Verslaglegging reacties omwonenden Ruimte-ateliers en MER Windpark Caprice

19-06-2020

Figuur 1 Resultaten op de vraag: *“Hoe geschikt vind u de gekozen locatie voor de plaatsing van windturbines?”*

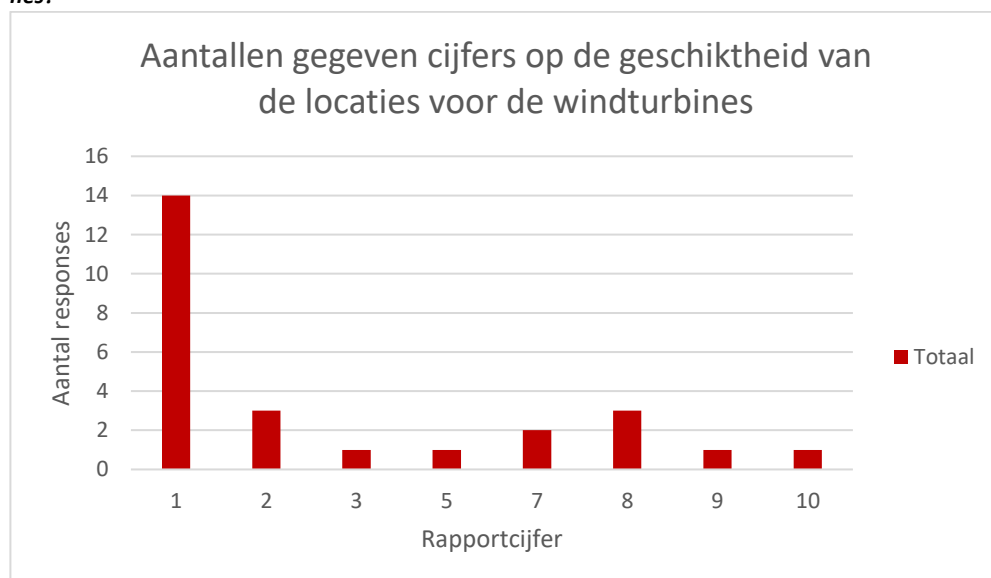
De eerste vraag van de enquête luid: *“Hoe geschikt vind u de gekozen locatie voor de plaatsing van windturbines?”* Figuur 1 laat zien dat er een grote verdeeldheid is tussen de respondenten. Er waren meerdere gevallen van mensen die een positief cijfer gaven op deze vraag. Zeven mensen gaven een 6 of hoger als respons. Opvallend is vooral het aantal mensen wat een extreem laag cijfer gaven. 14 van 28 respondenten gaven de gekozen locatie een 1. Ook gaven er 3 omwonenden een 2 als antwoord. Het gemiddelde op deze vraag is dan ook een 3,2.
